Adjunto, para su conocimiento y fines pertinentes, un ejemplar del Informe Final N° 47, de 2012, elaborado por personal de esta Contraloría Regional, aprobado por el infrascrito, relacionado con una auditoría a inversiones en infraestructura en la Dirección de Arquitectura Región de Coquimbo.

**INFORME FINAL N° 47 DE 2012, SOBRE  
INVERSIÓN EN INFRAESTRUCTURA EN LA  
DIRECCIÓN DE ARQUITECTURA REGIÓN  
DE COQUIMBO.**

Foto N° 13: Cambio de pavimento sin cubrejuntas.

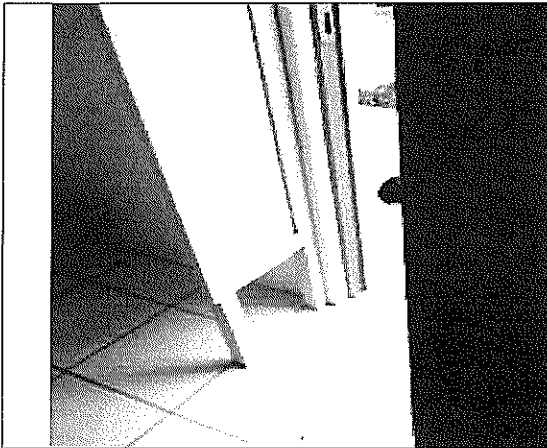
c) El numeral 23.5 de las especificaciones técnicas indica que se consulta cubrejuntas en bronce. Sobre ello, corresponde informar que un porcentaje de dicha partida fue disminuido mediante la resolución DA. LS N° 230 de abril de 2010, asimismo en el oficio N° 021, de marzo de 2010, numeral 7, de la Dirección de Arquitectura, se indica que no se precisa instalar cubrejuntas al no existir cambio de material.

Expuesto aquello, se debe señalar que no fue posible determinar en qué sectores se aplicó la reducción de la partida, toda vez que se verificó que existen zonas con cambio de pavimento, en que no se instalaron dichos elementos. (Anexo N° 2, Foto N° 13).

El Servicio en su respuesta señala que las cubrejuntas fueron reubicadas en los cambios de pavimento de flexit con hormigón, en los cambios de pavimento cerámico-hormigón no fue necesaria dado que el nivel del cerámico fue coincidente con el nivel de pavimento de hormigón, encontrándose con una buena terminación, siendo estos últimos los disminuidos. Los ejes que se disminuyeron fueron los nuevos bloques, Bloque 1: ejes A y C y Bloque 2: ejes A y E.

Atendidos los argumentos presentados por esa entidad, la observación se levanta.

Foto N° 16: Plancha con deslizamiento.

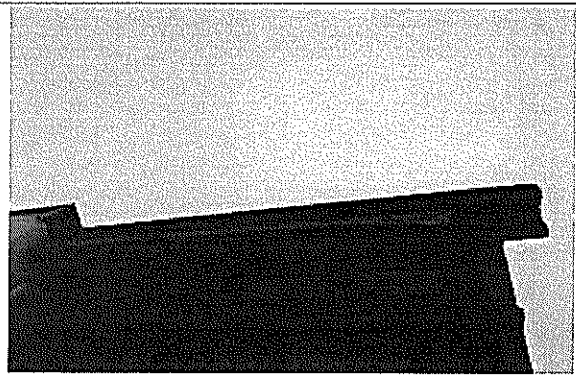
b) Un extremo de la techumbre presenta problemas de fijación, lo que ha provocado desplazamientos de la plancha de cubierta, dando cuenta de una deficiente terminación de la partida. (Anexo N° 2, Foto N° 16).

El Servicio indica que, atendiendo lo señalado por esta Contraloría Regional, efectivamente lo observado corresponde a una mala ejecución de parte del contratista, por lo que se le solicitará la reinstalación de dicha plancha y una vez que se encuentre reparada se enviarán las fotografías respectivas.

En relación con la respuesta entregada por esa Dirección, corresponde informar que no es factible levantar la observación en tanto no se verifique el cumplimiento efectivo de la medida indicada.

Foto N° 19: Vanos sin canterías de 1 x 1 mm.

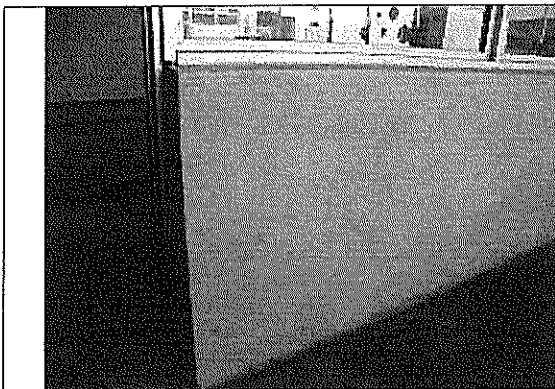
Se detectó que en los vanos destinados para la instalación de ventanas del comedor y el pasillo, entre el pabellón 4 y la edificación destinada a pre básica, no se ejecutaron las canterías de 1 x 1 mm de la parte interna, especificadas en los escantillones 2, 3, 7 y detalle 15, del plano "Escantillón y Detalles" ARQ 13. (Anexo N° 2, Foto N° 19).

Se atienden las razones entregadas por el Servicio, no obstante ello es preciso mantener la observación, en tanto no se efectúe el debido registro de la modificación realizada.

Foto N° 21: Fierro de anclaje embutido una distancia menor.

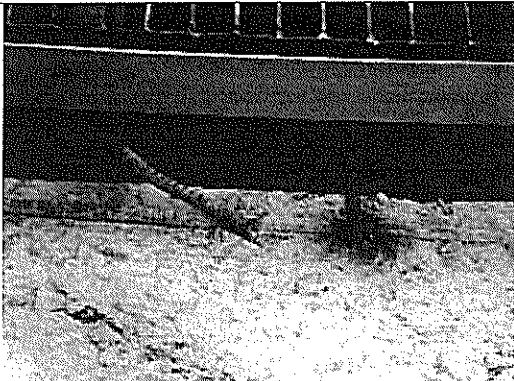
Se constató que el fierro de 6 milímetros que sostiene el perfil de la base de la rejilla o pastelón de cemento, considerado en los canales de sumideros de aguas lluvias del acceso a la escuela y del patio de párvulos, está soldado a la armadura de las paredes del canal, de manera tal que estos quedarán embutidos en el hormigón sólo en el espesor correspondiente a los pavimentos colindantes, dado que las paredes de los sumideros se encontraban hormigonadas hasta la altura de las bases de los pavimentos antes mencionados. Lo anterior vulnera lo señalado en los detalles 5 y 13 del plano "Detalles Pavimentos" ARQ 012, que indican que los fierros observados deberán quedar amarrados a la armadura con una profundidad que supere el espesor de los pavimentos aledaños al sumidero. (Anexo N° 2, Fotos N°s 20 y 21).

En relación con la respuesta emitida, es importante mencionar que no obstante los argumentos presentados por el Servicio, no es factible levantar la observación en tanto no se presenten las formalizaciones respectivas a la modificación de la partida. En ese contexto corresponde exigir que un profesional competente evalúe y apruebe la antedicha modificación.

Foto N° 22: Sumidero paralelo a la pared.

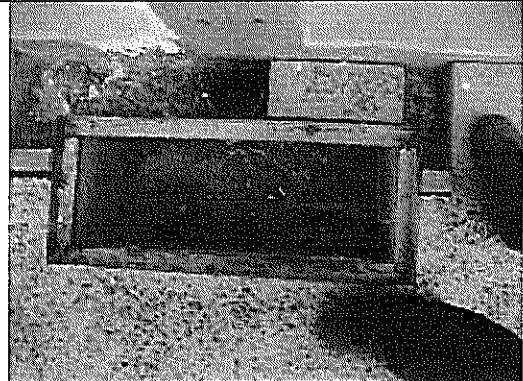
Se constató que la totalidad de los sumideros destinados a bajadas de agua, fueron ejecutados con orientación horizontal a la pared y con su descarga a una tubería, lo que se contrapone a lo considerado en el corte detalle Ball B del plano "Planta de Cubiertas - Detalles" ARQ 003, que considera para dichos desaguaderos una orientación vertical, con pendiente a la descarga en un pequeño canal de sección semicircular. (Anexo N° 2, Fotos N° 22).

La Dirección de Arquitectura Regional indica que los planos tienen carácter de informativos, y que el sumidero cumple con las especificaciones técnicas en cuanto a materialidad y dimensiones; no obstante el cambio de la orientación cumple con la finalidad de no cortar en un tercio del ancho del pavimento, ya que las dimensiones del sumidero son de 0,80 m de largo y el pavimento es de 2,40 m.

Sobre la materia en comento, corresponde como primera precisión señalar que no es correcto que los planos sean meramente informativos, afirmación respaldada por el precitado decreto N° 75, que en su artículo 4, numeral 20) define los planos generales, indicando que corresponden a los diseños que a una escala adecuada indican ubicación, formas y medidas que permiten definir la obra a realizar.

En cuanto a la modificación efectuada, no es factible subsanar la observación en tanto el cambio no sea evaluado por un profesional competente que dé cuenta de que la modificación efectuada no afecta el normal funcionamiento de la partida, como así mismo que se dé cumplimiento a la normativa vigente.

Foto N° 23: Detalle fundación F2\*.

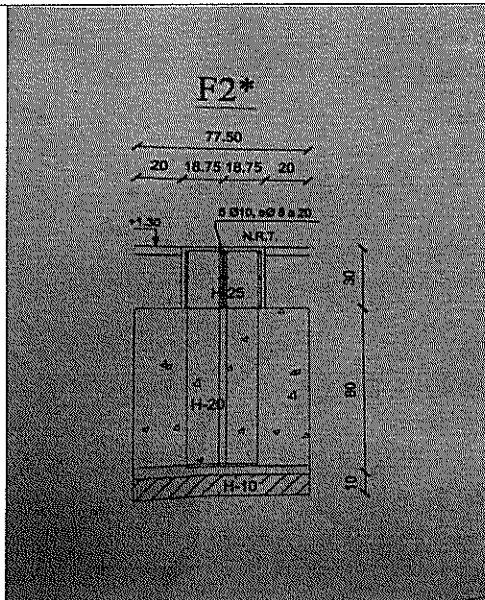
c) La junta de dilatación fue ejecutada hasta el sobrecimiento, en contraposición a lo especificado en los planos para este ítem, dado que en la referida lámina 7-A se señala que la junta de dilatación debe ser hasta el sello de fundaciones.

Asimismo la fundación tipo F2\* del plano 2E1 citado por el Servicio, efectivamente no especifica la junta de dilatación, no obstante ello en la misma lámina, en la planta de estructura, se indica una junta de dilatación de 5 cm.

Sin perjuicio de lo anterior, indica que los detalles y formas de la junta observada, se describen en los planos de ingeniería, plano 2E1, detalle de fundación F2\*, y no en el citado plano de Arquitectura.

En consecuencia con lo expuesto, corresponde mantener la observación debiendo el Servicio ratificar, mediante un profesional competente, la adecuada ejecución de la partida objetada.

Foto N° 24: Junta de dilatación.

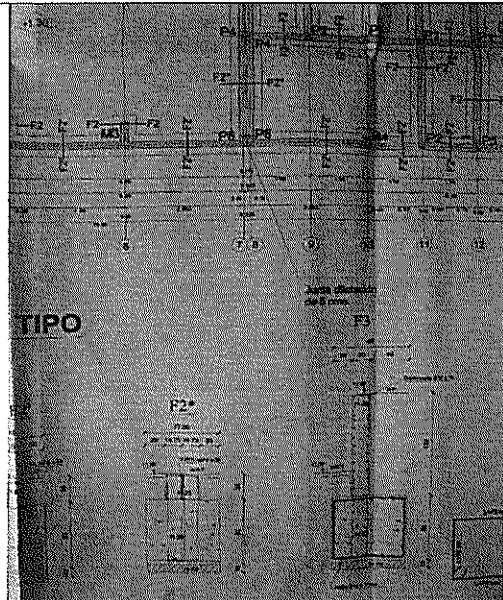
Por otra parte, corresponde precisar, respecto a la distinción entre los planos de arquitectura y estructurales, que efectivamente en estos últimos se detallan los aspectos referidos a las fundaciones, sin embargo eso no es excluyente de que debe existir correlación en ambos documentos. (Anexo N° 2, Fotos N°s 23 - 26).
